REGULAÇÃO RELATÓRIO TÉCNICO DE FISCALIZAÇÃO N. 755/2025 – RTF

Fiscalização nos Sistema de
Abastecimento de Água e Sistema de
Esgotamento Sanitário de Araricá/RS.

REGISTRO 1

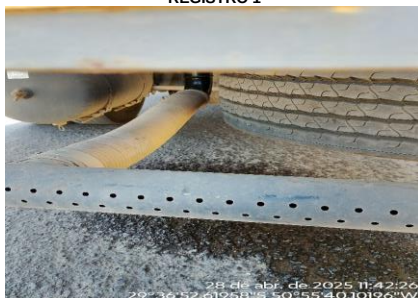
NC	CÓDIGO DA NC	UNIDADE	ÁREA COMERCIAL
1	-	CONSTATAÇÃO	No momento da fiscalização, verificou-se as condições atuais do caminhão pipa utilizado para abastecimento. Constatou-se vazamento aparente nas tubulações do veículo.
GRUPO	PRAZO	NÃO CONFORMIDADE	Condições não apropriadas para o caminhão pipa.
2	90 dias	OBSERVAÇÃO	Elaborado filmagem.

REGISTRO 1

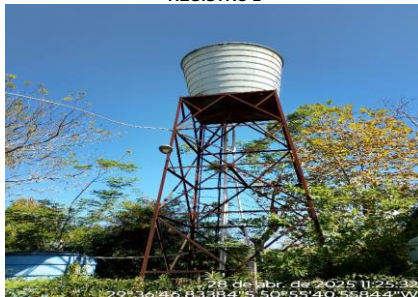
NC	CÓDIGO DA NC	UNIDADE	RESERVATÓRIO - Res. Creche (nas adjacências do TSC José Antônio)
29	-	CONSTATAÇÃO	No momento da fiscalização, foi informado à equipe da AGESAN-RS que este reservatório foi devolvido ao Poder Concedente. No entanto, não foram apresentadas evidências de comprovação deste ato, bem como de o reservatório não compor mais o SAA de responsabilidade da Companhia.
GRUPO	PRAZO	NÃO CONFORMIDADE	Deixar de prestar informações ao órgão fiscalizatório.
2	90 dias	OBSERVAÇÃO	-

REGISTRO 1

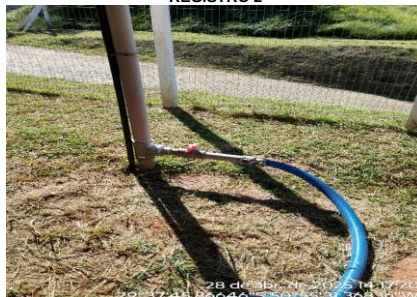
NC	CÓDIGO DA NC	UNIDADE	RESERVATÓRIO - R-08
35	-	CONSTATAÇÃO	A unidade possui mangueira de conexão para abastecimento de caminhão pipa. No entanto, a mesma encontra-se em contato com o solo, propiciando aumento de risco de contaminações, tais como risco microbiológico e entrada de poeira, aumentando turbidez.
GRUPO	PRAZO	NÃO CONFORMIDADE	Falta de conservação e manutenção preventiva de unidade.
2	90 dias	OBSERVAÇÃO	-

REGISTRO 1

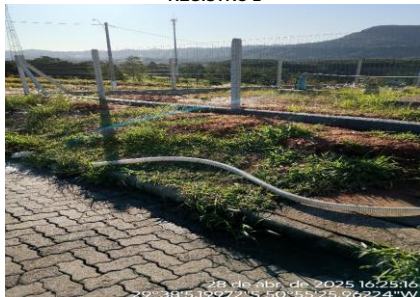
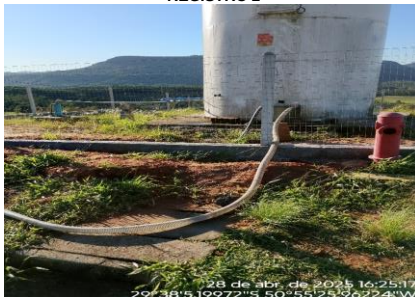
NC	CÓDIGO DA NC	UNIDADE	RESERVATÓRIO - R-10 (Bela Vista)
37	-	CONSTATAÇÃO	A unidade possui mangueira de conexão para abastecimento de caminhão pipa. No entanto, a mesma encontra-se em contato com o solo, propiciando aumento de risco de contaminações, tais como risco microbiológico e entrada de poeira, aumentando turbidez.
GRUPO	PRAZO	NÃO CONFORMIDADE	Falta de conservação e manutenção preventiva de unidade.
2	90 dias	OBSERVAÇÃO	-
